Bilag 5 A, nr. 1-6 Henvendelser modtaget i høringsperioden og oversigt

eDoc - sag nr. 2013-0155210, Bispebjerg Hospital, høringsperiode 31. maj - 28. august 2013

VEDR: **Udsyn til kirke i forhold til Bispebjerg Hospitals lokalplan**

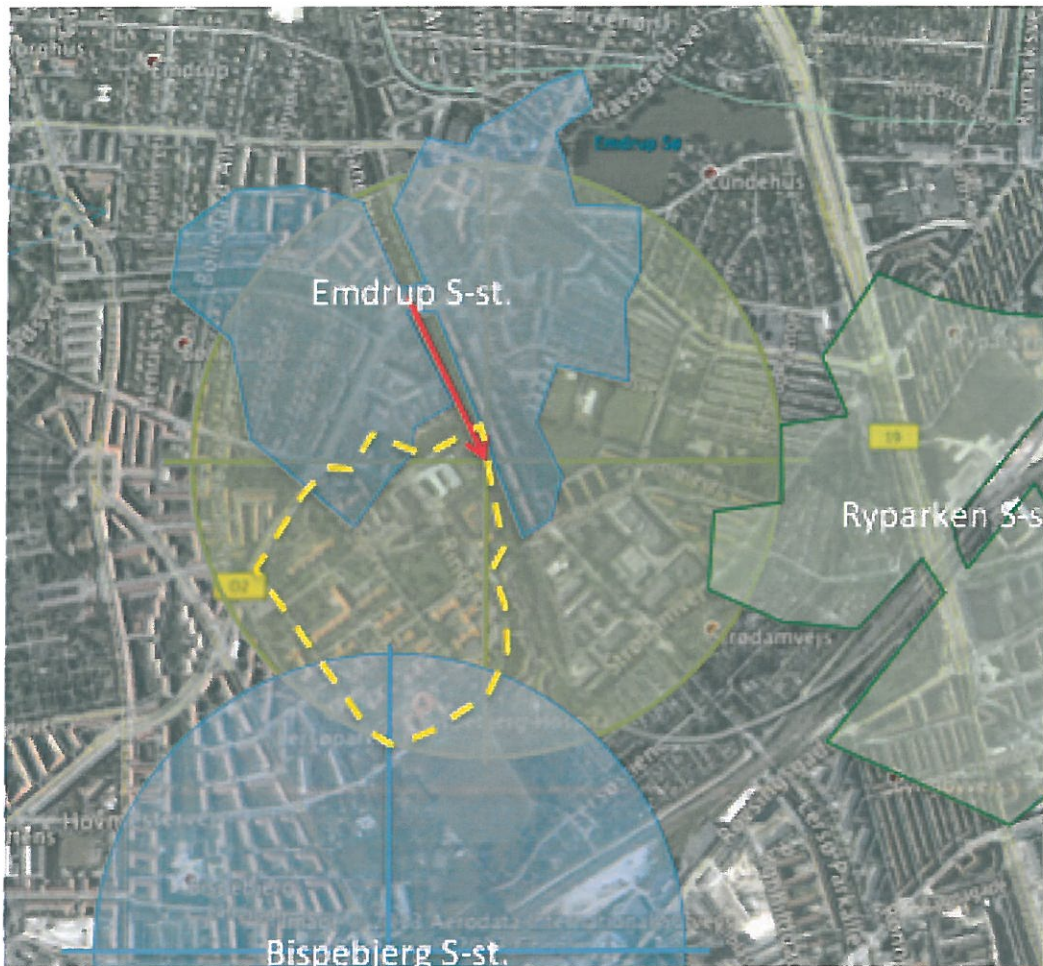
I Fig. 1 kan man se de stationsnære områder for Emdrup i dag og i fremtiden, man skal her være opmærksom på at man ikke kan gå i fugleflugt fra station, til de centrale afsnit, akut modtagelse mm. og afstanden derfor er over 600 meter. Hvis man flytter stationen vil hele Bispebjerg hospital være stationsnært, hvilket vil have væsentlig betydning for ansatte, patienter og besøgende. Hvis man centrere de ny opførelser omkring stationen med henblik på tilgængelighed vil sygehuset få Danmarks bedste kollektive betjening, med mulighed for akut-modtagelse 50-100 meter fra perron.

Som det også tydeligt ses af figuren, hvis man har lokalkendskab, bliver passager oplandet styrket.

Der er en lille fællesmængde for den nye placering, med Ryparken St. i teorien, men kun i teorien, for da man ikke kan krydse Helsingørmotorvejen i fugleflugt fra fællesmængde-arealet.
